B I N G 後期型キャブレターの仕様変更

BMW R50 - 69S (1955 - 1969)

日付	1967・10・20
ナンバー	257-1
モデル	TWIN
グループ	エンジン
タイトル	エアフィルターとキャブレター 補足-1

日付 1968・06・
ナンバー 257-2
モデル TWIN
グループ エンジン
タイトル エアークリーナーとキャブレター 補足-2

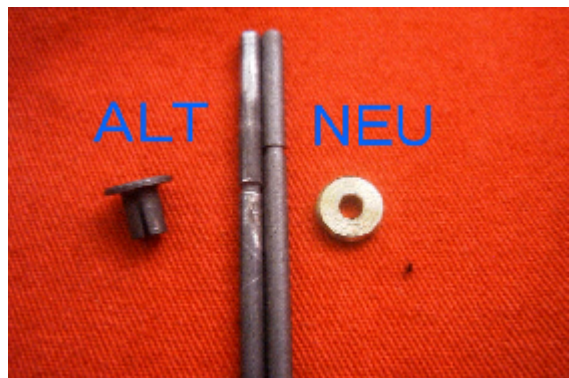
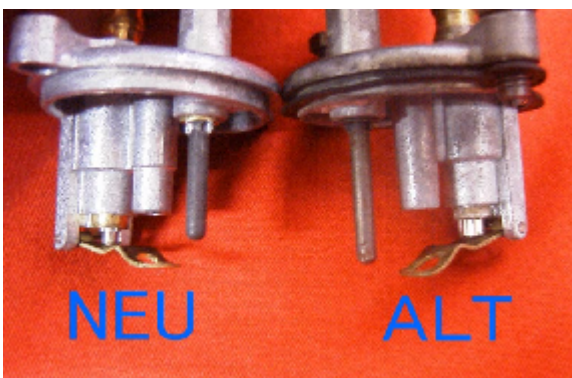
1967年ごろから油面管理が容易でオーバーフローを起こし難いレバートップ型フロートカバーを装備したキャブレターが採用されましたが。始動困難、アイドル不調、最高速不到達の傾向が表面化したようでその原因として油面（フロートレベル）の設定不良があり、修正するよう案内がありました。

具体的にはフロートレベルプレートの変更（厚さ5.6から1.6ミリ）で油面を4ミリ上げる措置が取られた。交換部品はフロートガイドピン、フロートレベルプレート、フロートカバーです。

Nr. 7/67 - Nachtrag I v. 20.9.67

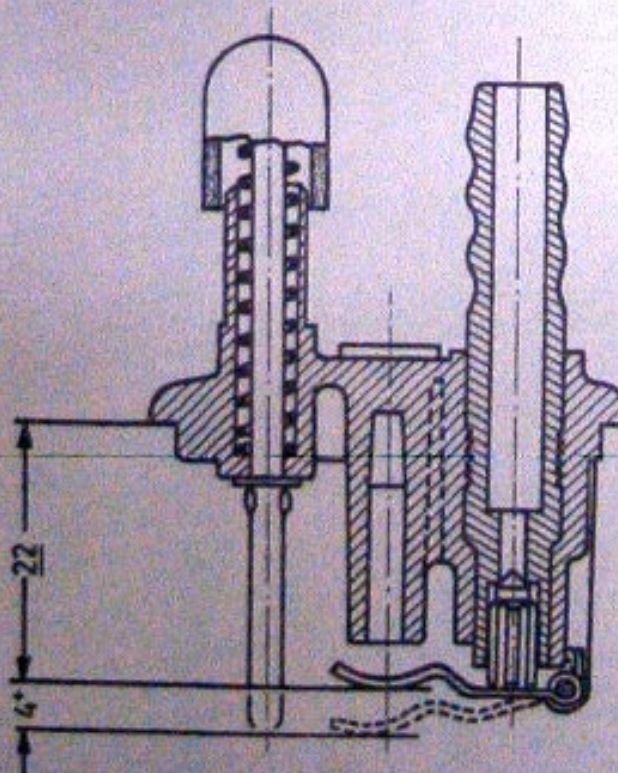
問題点 新型キャブレター装着車について、始動困難、アイドル不調、最高速不到達の傾向が見うけられる。

改善点 対策としてフロートレベルを4mm上げる。
下記の対策を実行してください。

- 1) 対策ガイドシャフト—————1311 1252 178
(従来—————1311 1251 391)
対策プレート—————1311 1252 179
(従来—————1311 1251 392)
- 2) ティクラーシャフトを4mm短くカットして切断面の面取りをする。
または新部品 1311 1252 177に交換

ガイドシャフトに2本の溝があるものは上部の溝を利用する。
